5501XS, 5671XS e relativi tenditori

RENAULT 1,4 16V e 1,6 16V Benzina

Fig. 1

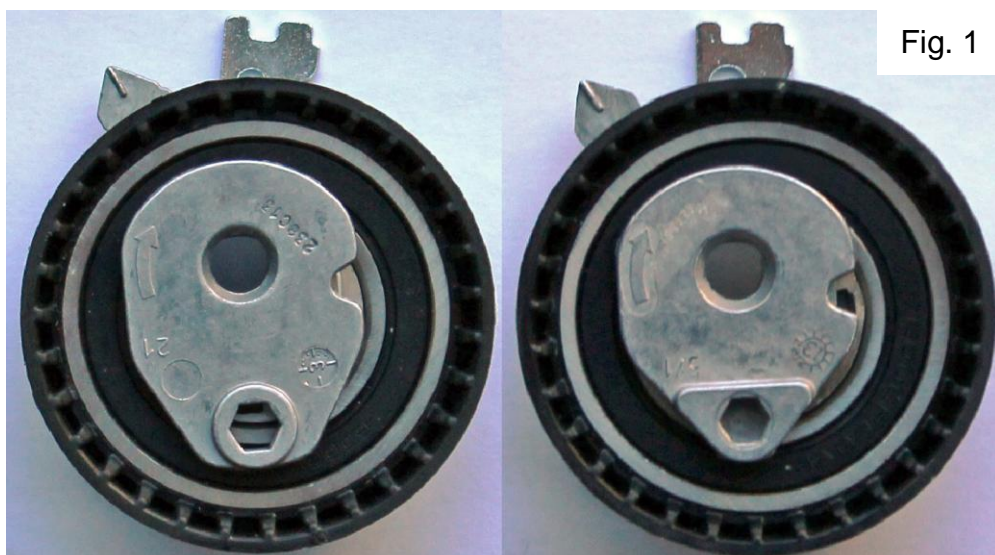
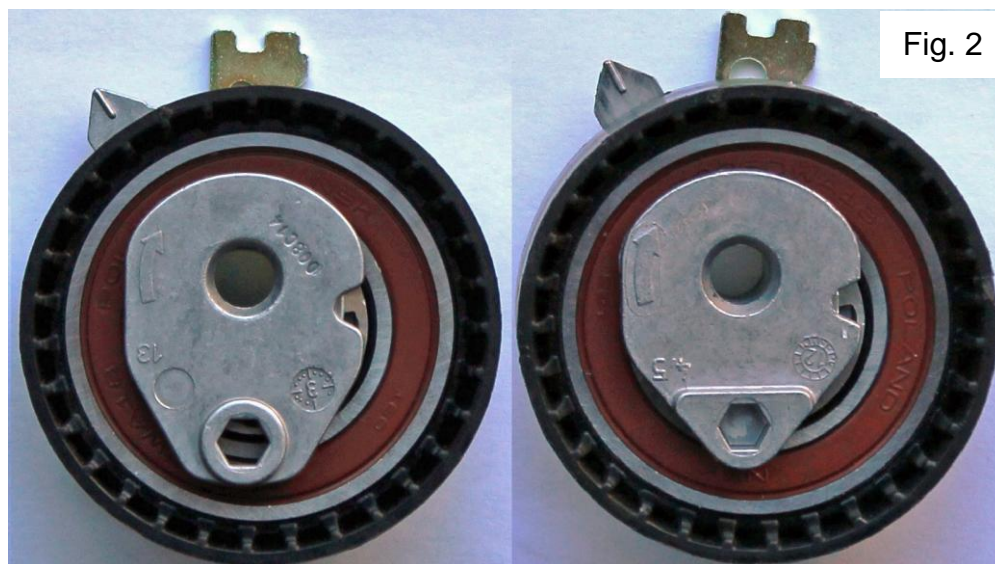
Una modifica apportata dalla casa automobilistica ha reso obsoleti la cinghia di distribuzione 5501XS, i relativi tenditori, T43064 (fig. 1 a sinistra) o T43168 (fig. 1 a destra) nonché i relativi kit. Non saranno più montati sui motori Renault K4M/K4J.

La cinghia 5501XS è stata sostituita dalla 5671XS, il tenditore T43064 è stato sostituito dal T43236 (fig. 2 a sinistra) e il tenditore T43168 dal T43238 (fig. 2 a destra).

Tutti e quattro i tenditori sembrano identici, ma vi è una differenza fondamentale nel loro funzionamento. I nuovi tenditori T43236 e T43238 trasmettono meno tensione e possono essere usati solo con la cinghia di nuova generazione: 5671XS, la cui struttura è stata progettata proprio in funzione di questa modifica.

La vecchia cinghia (5501XS), i vecchi tenditori (T43064 e T43168) e i kit possono essere ancora montati solo sulle applicazioni K4J/K4M realizzate prima del 2013. Non è possibile utilizzare i componenti di vecchia generazione in abbinamento a quelli nuovi. La nuova cinghia (5671XS) può essere usata su tutte le applicazioni K4M/K4J, MA deve essere usata solo insieme a tenditori di nuova generazione (T43236 e T43238).
